Gemeinde Udligenswil

Planungsbericht zur Entwicklung Udligenswil Mitte

- Teilrevision Mitte der Ortsplanung
- Bebauungsplan Mitte

Vom Gemeinderat verabschiedet am 19. Juni 2018 zuhanden der öffentlichen Auflage

Abb. 10 Änderungsplan (Umzonung) mit Bebauungsplanperimeter (blau gepunktet) und Zonengebiete A, B und C

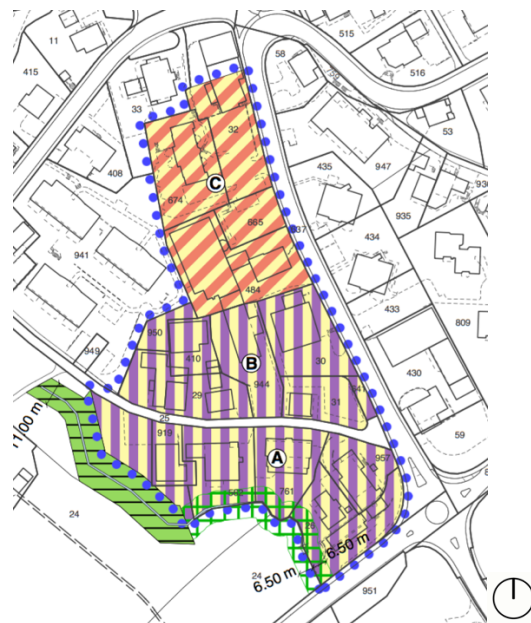
Auf die neue Grünzone C als Grundnutzung für Sicherung des Gewässerraums ist zu verzichten. Zur Freihaltung des Gewässerraums ist lediglich eine Grünzone als überlagernde Zone (im Entwurf als Grünzone D bezeichnet) einzuführen. Beim Grundstück Nr. 24 ist somit die Grundnutzung (Grünzone B) zu belassen und die Grünzone Gewässerraum als Grundnutzung durch eine neue überlagernde Grünzone zu ersetzen. Die Vermassung ist im geänderten Zonenplan darzustellen.

Die Grünzone A stimmt in der Darstellung "Geänderter Zonenplan" nicht mit dem rechtsgültigen Zonenplan überein (bei den Grundstücken Nrn. 5, 9, 10, 664, 688, 413 und 38).

- Der Teilzonenplan und das BZR werden entsprechend angepasst. Die bestehenden Grünzonen A und B bleiben gemäss geltendem Zonenplan unverändert. Der Gewässerraum wird als überlagerte „Grünzone Gewässerraum (Gr-G)“ dargestellt und im Zonenplan mit einer Breite von 13 m vermasst.

- Der Teilzonenplan wird entsprechend angepasst.
